Engineering Change Notice(ECN)

ECN-D-2603-03

(ECP AP-GW EFEM GW sensor BRKT additional design change)

전체 이미지 Full Image	**VIEW : AP-GW EFEM**  ※변경 위치 혹은 관련 위치 표시 ※Show changes or related positions

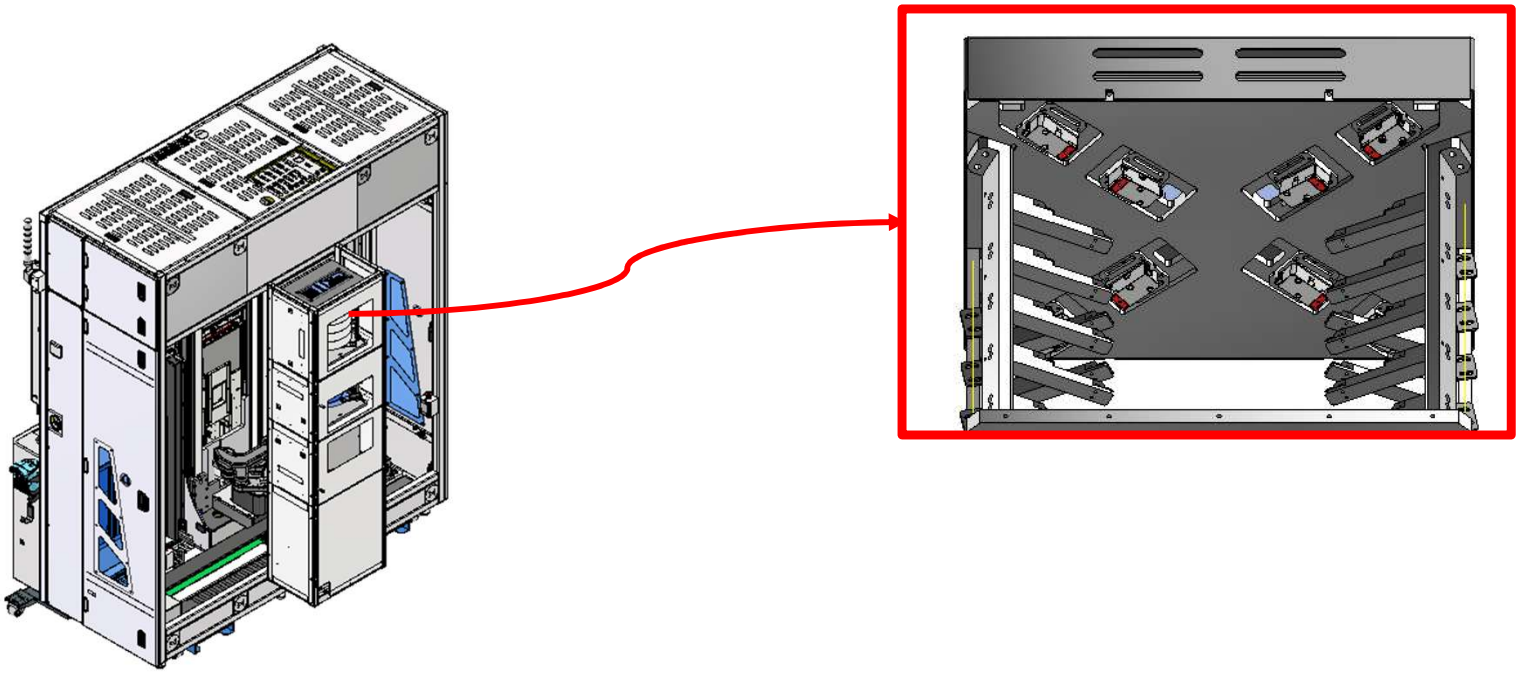
적용 장비 타입 Applicable project type	ECP AP-GW EFEM	적용 범위 Scope	■ 신규 발주분 (New order) ■ 기발주분 (Previous order) □ 기출하장비 (Existing shipped equipment)
변경 사유 Reason for change	□ 고객 요청 (Customer request) ■ 품질개선 (Quality improve) □ 원가절감 (Cost reduction) □ 생산성 향상 (Increase productivity) □ 부품 단종 (Part discontinuation) □ 기타 (ETC)	ECR NO.	N/A
		ECN NO.	ECN-D-2603-03
변경 상세 사유 Detailed reason for change	센서 브라켓은 단차 가공을 통해 경사각을 형성하여 센서를 각도 장착, 실제 조정 및 감지 확인 결과, 약 3° 수준의 경사각이 적정한 것으로 확인 이를 고려하여 브라켓 가공 각도를 2.5°로 변경. The sensor bracket is machined with a stepped feature to provide an inclined mounting angle. Verification through actual adjustment and detection testing confirmed that approximately 3° is sufficient; therefore, the bracket angle has been changed to 2.5°		
변경 사항 Changes	변경 전(Before) 		변경 후(After) 
상세내용 Detail	• EA01E-BG10-M007-1, TOP SENSOR BRKT, 8EA • When adjusting to fit an 8-inch wafer with an existing angle of 4.5 degrees, the adjustment bolt must be raised excessively.		• EA01E-BG10-M007-2, TOP SENSOR BRKT, 8EA • Slot shape angle adjustment 4.5 ->2.5 degrees

Part No.		
Before	→	After
EA01E-BG10-M007-1	→	EA01E-BG10-M007-2
	→	
	→
